**N/Réf. :** BXL20054\_713\_PUN  
**Gest. :** A. Heylen  
**V/Réf. :** 2043-0310/12/2023-187PR  
**Corr DPC:** S. Duquesne  
**NOVA :** 04/PFU/1897642  
**Corr DU:** W. Collart  
J. Nannetti

**BRUXELLES. Boulevard de l'Empereur, 2-4 Place de la Justice, 8-10 - Bibliothèque royale de Belgique**  
(= Mont des Arts inscrit sur la liste de sauvegarde comme site et comme ensemble / Inventaire)  
**PERMIS UNIQUE :** Intégrer un ascenseur vitré intérieur dans l'entrée Gutenberg de la Bibliothèque royale. Créer une sortie extérieure avec modification de la façade au niveau 0 et +5. Intégrer un balcon au niveau +5 en façade avant débordant sur la parcelle privée et non au-dessus de l'espace public

**Avis de la CRMS**

Façade projetée de l'aile de liaison (documents joints à la demande)

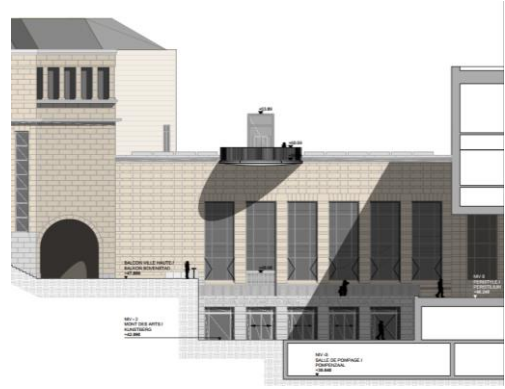
Une plateforme n'étant pas indispensable sur le plan fonctionnel, cet ajout n'est acceptable que s'il apporte une réelle plus-value pour le Mont des Arts. Or la proposition actuelle tient selon la Commission trop peu compte de la typologie et de la monumentalité du bâti sauvegardé. Elle demande de rendre ce geste plus qualitatif sur le plan patrimonial et d'intégrer le balcon de manière plus respectueuse de la linéarité du bâti. La Commission s'interroge également sur la hauteur de la cage qui couronne l'ascenseur et estime que la matérialité du cabanon pourrait encore gagner en discrétion de manière à préserver l'intégrité architecturale et patrimoniale des façades qui bénéficient d'une grande visibilité.

La CRMS demande donc de revoir les plans en ce sens et de compléter le dossier par les conclusions des sondages à effectuer et par les plans de stabilité définitifs.
